福島第一原子力発電所原子炉施設保安規定変更比較表

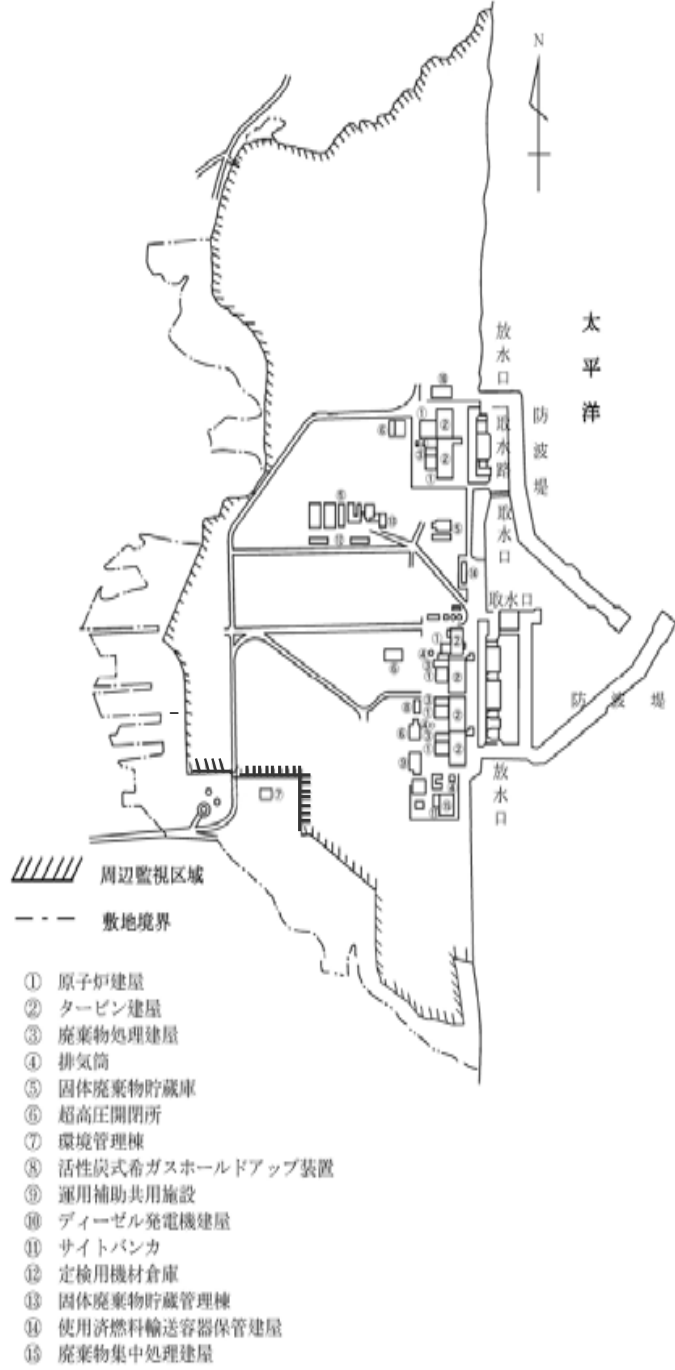
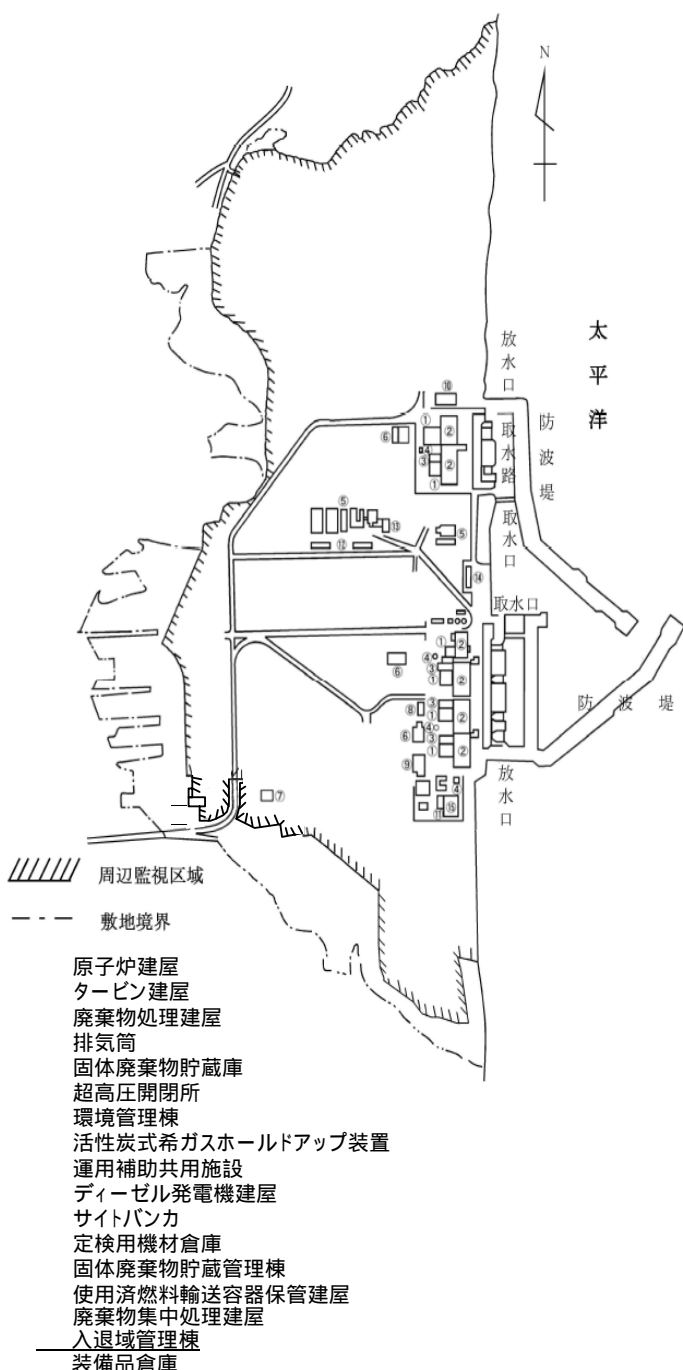
変 更 前	変 更 後	備 考
<p>( 発電所の敷地内で発生した瓦礫等の管理 ) 第 1 4 9 条の 2 1 号炉 , 2 号炉 , 3 号炉 , 4 号炉 , 5 号炉 及び 6 号炉 を含めた発電所の敷地内及び臨時の出入管理箇所 で発生した瓦礫等 <sup>1</sup> について , 廃棄物管理 G M 又は放射線安全 G M は 「 FS-57・RE-002 福島第一原子力発電所瓦礫等管理マニュアル 」 に基づき , 以下の事項を実施する。</p> <p>( 1 ) 廃棄物管理 G M は , 仮設保管設備 <sup>2</sup> , 固体廃棄物貯蔵庫 ( 以下 「 貯蔵庫 」 という。 ) 及び覆土式一時保管施設 <sup>3</sup> を含む発電所内の一時保管エリアについて , 柵 , ロープ等により区画を行い , 人がみだりに立ち入りできない措置を講じる。また , 遮へいが効果的である場合は遮へいを行う。</p> <p>( 2 ) 放射線安全 G M は , 臨時の出入管理箇所の一時保管エリアについて , 柵 , ロープ等により区画を行い , 人がみだりに立ち入りできない措置を講じる。また , 遮へいが効果的である場合は遮へいを行う。</p> <p>2 . 各 G M は , 「 FS-57・RE-002 福島第一原子力発電所瓦礫等管理マニュアル 」 に基づき , 次に定める瓦礫等の種類に応じて , 回収したものを一時保管エリアに運搬する。また , 切断等の減容処理や発電所敷地内での再利用をすることができる。</p> <p>( 1 ) 発電所敷地内で発生した瓦礫類 <sup>4</sup> ( 原子炉建屋上部瓦礫撤去に関する工事等で発生した瓦礫類を除く ) は , 各 G M が , 瓦礫類の線量率を測定し , その線量率に応じて , 廃棄物管理 G M があらかじめ定めた線量率の目安値に応じて指定した仮設保管設備 , 貯蔵庫 , 覆土式一時保管施設又は発電所内の屋外一時保管エリアに運搬する。</p> <p>( 2 ) 発電所敷地内で発生した瓦礫類のうち , 原子炉建屋上部瓦礫撤去に関する工事等で発生した瓦礫類は , 各 G M が , 瓦礫類の線量率を測定し , その線量率に応じて , 廃棄物管理 G M があらかじめ定めた線量率の目安値に応じて指定した仮設保管設備 , 覆土式一時保管施設又は発電所内の屋外一時保管エリアに運搬する。なお , 高線量率の瓦礫類を確認した場合は , 廃棄物管理 G M があらかじめ定めた線量率の目安値に応じた指定に従い , 容器に収納して発電所内の一時保管エリア又は貯蔵庫に運搬するか , 遮へい機能を有する発電所内の一時保管エリアに運搬する。</p> <p>( 3 ) 周囲への汚染拡大の影響の恐れのある瓦礫類は , 廃棄物管理 G M が定める線量率の目安値を超える場合には , 各 G M が , 仮設保管設備 , 覆土式一時保管施設又は遮へい機能を有した発電所内の一時保管エリアに運搬するか , 容器に収納して発電所内の一時保管エリアに運搬するか , 発電所内の一時保管エリアに運搬してシートで養生する等の措置を講じる。</p> <p>( 4 ) 発電所において発生した使用済保護衣等 <sup>5</sup> は , 廃棄物管理 G M が , 袋又は容器に収納して発電所内の一時保管エリアに運搬する。なお , 廃棄物管理 G M は圧縮等を行うことができる。</p> <p>( 5 ) 臨時の出入管理箇所において発生した使用済保護衣等は , 放射線安全 G M が , 袋又は容器に収納して臨時の出入管理箇所の一時保管エリアに運搬する。なお , 放射線安全 G M は圧縮等を行うことができる。</p> <p>( 6 ) 伐採木は , 各 G M が , 発電所内の屋外一時保管エリアに運搬する。その際には積載制限 , 通気性確保等の防火対策を講じる。</p>	<p>( 発電所の敷地内で発生した瓦礫等の管理 ) 第 1 4 9 条の 2 1 号炉 , 2 号炉 , 3 号炉 , 4 号炉 , 5 号炉 及び 6 号炉 を含めた発電所の敷地内で発生した瓦礫等 <sup>1</sup> について , 廃棄物管理 G M は 「 FS-57・RE-002 福島第一原子力発電所瓦礫等管理マニュアル 」 に基づき , 仮設保管設備 <sup>2</sup> , 固体廃棄物貯蔵庫 ( 以下 「 貯蔵庫 」 という。 ) 及び覆土式一時保管施設 <sup>3</sup> を含む発電所内の一時保管エリアについて , 柵 , ロープ等により区画を行い , 人がみだりに立ち入りできない措置を講じる。また , 遮へいが効果的である場合は遮へいを行う。</p> <p>2 . 各 G M は , 「 FS-57・RE-002 福島第一原子力発電所瓦礫等管理マニュアル 」 に基づき , 次に定める瓦礫等の種類に応じて , 回収したものを一時保管エリアに運搬する。また , 切断等の減容処理や発電所敷地内での再利用をすることができる。</p> <p>( 1 ) 発電所敷地内で発生した瓦礫類 <sup>4</sup> ( 原子炉建屋上部瓦礫撤去に関する工事等で発生した瓦礫類を除く ) は , 各 G M が , 瓦礫類の線量率を測定し , その線量率に応じて , 廃棄物管理 G M があらかじめ定めた線量率の目安値に応じて指定した仮設保管設備 , 貯蔵庫 , 覆土式一時保管施設又は発電所内の屋外一時保管エリアに運搬する。</p> <p>( 2 ) 発電所敷地内で発生した瓦礫類のうち , 原子炉建屋上部瓦礫撤去に関する工事等で発生した瓦礫類は , 各 G M が , 瓦礫類の線量率を測定し , その線量率に応じて , 廃棄物管理 G M があらかじめ定めた線量率の目安値に応じて指定した仮設保管設備 , 覆土式一時保管施設又は発電所内の屋外一時保管エリアに運搬する。なお , 高線量率の瓦礫類を確認した場合は , 廃棄物管理 G M があらかじめ定めた線量率の目安値に応じた指定に従い , 容器に収納して発電所内の一時保管エリア又は貯蔵庫に運搬するか , 遮へい機能を有する発電所内の一時保管エリアに運搬する。</p> <p>( 3 ) 周囲への汚染拡大の影響の恐れのある瓦礫類は , 廃棄物管理 G M が定める線量率の目安値を超える場合には , 各 G M が , 仮設保管設備 , 覆土式一時保管施設又は遮へい機能を有した発電所内の一時保管エリアに運搬するか , 容器に収納して発電所内の一時保管エリアに運搬するか , 発電所内の一時保管エリアに運搬してシートで養生する等の措置を講じる。</p> <p>( 4 ) 発電所において発生した使用済保護衣等 <sup>5</sup> は , 廃棄物管理 G M が , 袋又は容器に収納して発電所内の一時保管エリアに運搬する。なお , 廃棄物管理 G M は圧縮等を行うことができる。</p> <p>( 5 ) 伐採木は , 各 G M が , 発電所内の屋外一時保管エリアに運搬する。その際には積載制限 , 通気性確保等の防火対策を講じる。</p>	<p>施設運営計画の反映に伴う変更 ( 入退域管理棟の運用開始に伴う変更 )</p>

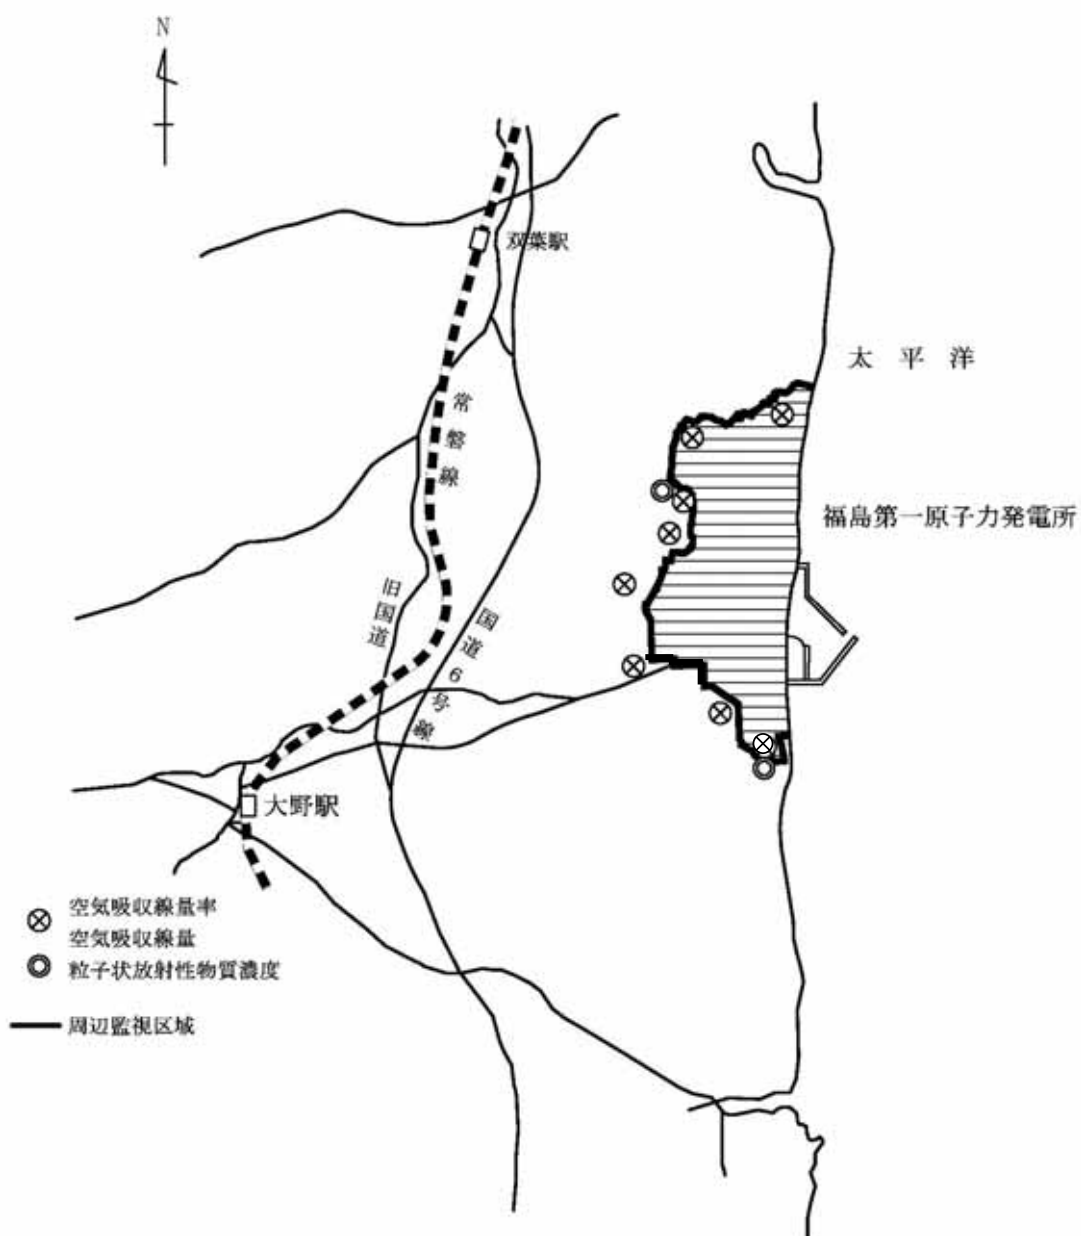
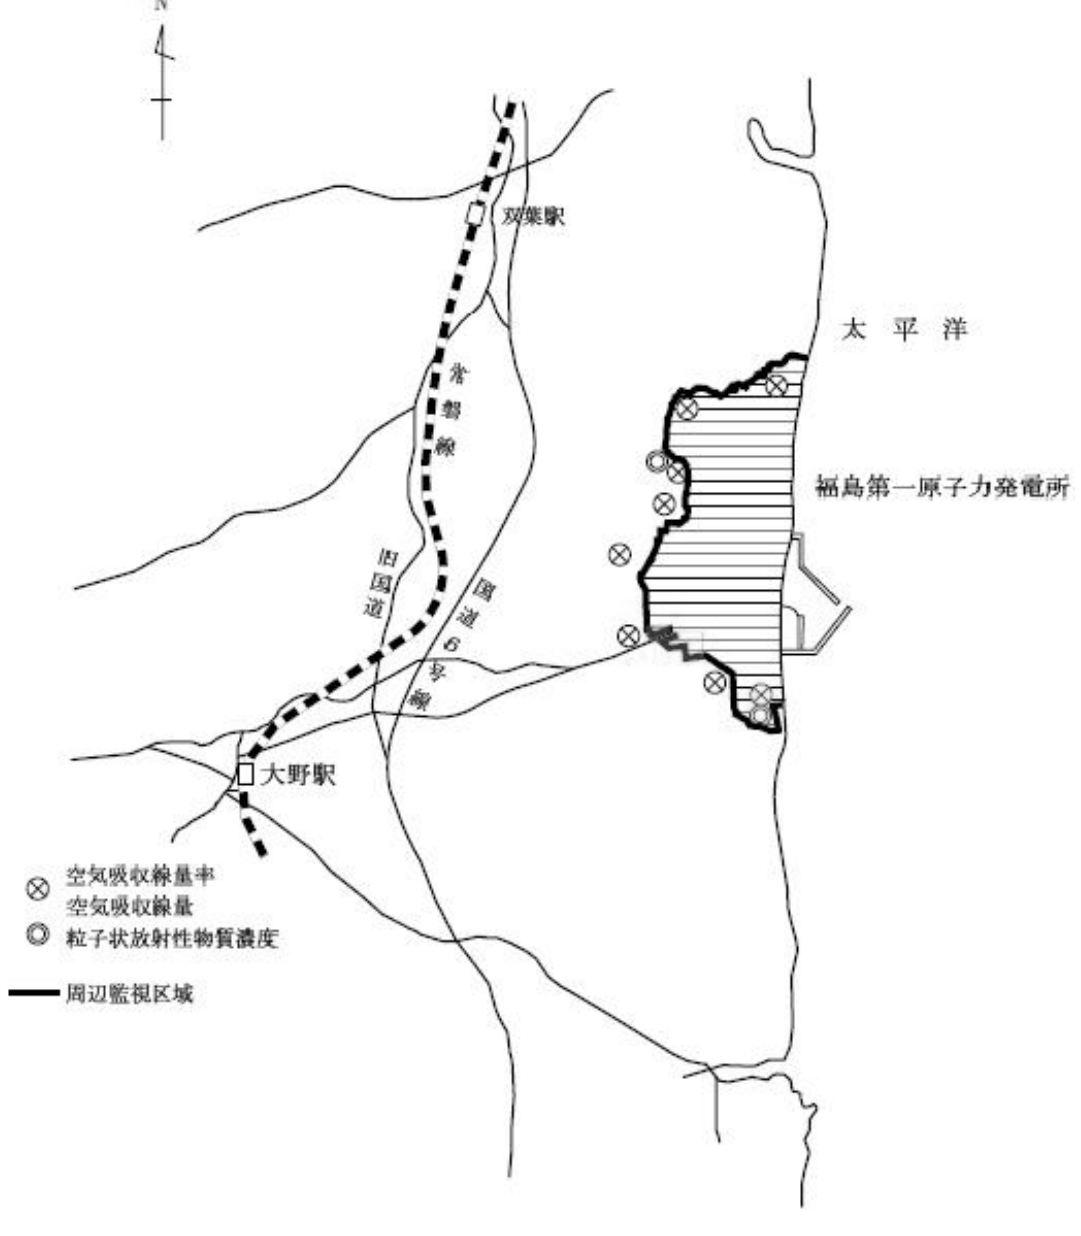
変 更 前	変 更 後	備 考
<p>3. 廃棄物管理GM又は放射線安全GMは、「FS-57・RE-002 福島第一原子力発電所瓦礫等管理マニュアル」に基づき、次の事項を確認するとともに、その結果異常が認められた場合には必要な措置を講じる。</p> <p>(1) 廃棄物管理GMは、仮設保管設備、貯蔵庫及び覆土式一時保管施設を含む発電所内の一時保管エリアにおける瓦礫類、使用済保護衣等、伐採木の一時保管状況を確認するために、1週間に1回一時保管エリアを巡視するとともに、1ヶ月に1回一時保管量を確認する。</p> <p>(2) 放射線安全GMは、臨時の出入管理箇所の一時的保管エリアにおける使用済保護衣等の一時保管状況を確認するために、1週間に1回一時保管エリアを巡視するとともに、1ヶ月に1回一時保管量を確認する。</p> <p>(3) 廃棄物管理GMは、覆土式一時保管施設において、覆土完了後、槽内の溜まり水の有無を定期的に確認し、溜まり水が確認された場合には回収する。</p> <p>(4) 廃棄物管理GMは、仮設保管設備、貯蔵庫及び覆土式一時保管施設を含む発電所内の一時保管エリアにおける瓦礫類、使用済保護衣等及び伐採木の一時保管エリアの空間線量率並びに空气中放射性物質濃度を定期的に測定するとともに、線量率測定結果を表示する。</p> <p>(5) 放射線安全GMは、臨時の出入管理箇所の一時的保管エリアにおける使用済保護衣等の一時保管エリアの空間線量率並びに空气中放射性物質濃度を定期的に測定するとともに、線量率測定結果を表示する。</p> <p>1：瓦礫等とは、瓦礫類、使用済保護衣等及び伐採木等の総称をいう。以下、本条において同じ。</p> <p>2：仮設保管設備とは、瓦礫等を一時保管する設備のうち、テント、蛇腹ハウス及び雨天練習場等の屋根を設置したものをいう。以下、本条において同じ。</p> <p>3：覆土式一時保管施設とは、線量低減対策として覆土による遮へい機能を有する一時保管施設をいう。以下、本条において同じ。</p> <p>4：瓦礫類とは、発電所敷地内において、今回の地震、津波又は水素爆発により発生した瓦礫並びに放射性物質によって汚染された資機材等の総称をいう。以下、本条において同じ。</p> <p>5：使用済保護衣等とは、使用済保護衣及び使用済保護具をいう。以下、本条において同じ。</p>	<p>3. 廃棄物管理GMは、「FS-57・RE-002 福島第一原子力発電所瓦礫等管理マニュアル」に基づき、次の事項を確認するとともに、その結果異常が認められた場合には必要な措置を講じる。</p> <p>(1) 仮設保管設備、貯蔵庫及び覆土式一時保管施設を含む発電所内の一時保管エリアにおける瓦礫類、使用済保護衣等、伐採木の一時保管状況を確認するために、1週間に1回一時保管エリアを巡視するとともに、1ヶ月に1回一時保管量を確認する。</p> <p>(2) 覆土式一時保管施設において、覆土完了後、槽内の溜まり水の有無を定期的に確認し、溜まり水が確認された場合には回収する。</p> <p>(3) 仮設保管設備、貯蔵庫及び覆土式一時保管施設を含む発電所内の一時保管エリアにおける瓦礫類、使用済保護衣等及び伐採木の一時保管エリアの空間線量率並びに空气中放射性物質濃度を定期的に測定するとともに、線量率測定結果を表示する。</p> <p>1：瓦礫等とは、瓦礫類、使用済保護衣等及び伐採木等の総称をいう。以下、本条において同じ。</p> <p>2：仮設保管設備とは、瓦礫等を一時保管する設備のうち、テント、蛇腹ハウス及び雨天練習場等の屋根を設置したものをいう。以下、本条において同じ。</p> <p>3：覆土式一時保管施設とは、線量低減対策として覆土による遮へい機能を有する一時保管施設をいう。以下、本条において同じ。</p> <p>4：瓦礫類とは、発電所敷地内において、今回の地震、津波又は水素爆発により発生した瓦礫並びに放射性物質によって汚染された資機材等の総称をいう。以下、本条において同じ。</p> <p>5：使用済保護衣等とは、使用済保護衣及び使用済保護具をいう。以下、本条において同じ。</p>	<p>施設運営計画の反映に伴う変更 (入退域管理棟の運用開始に伴う変更)</p>
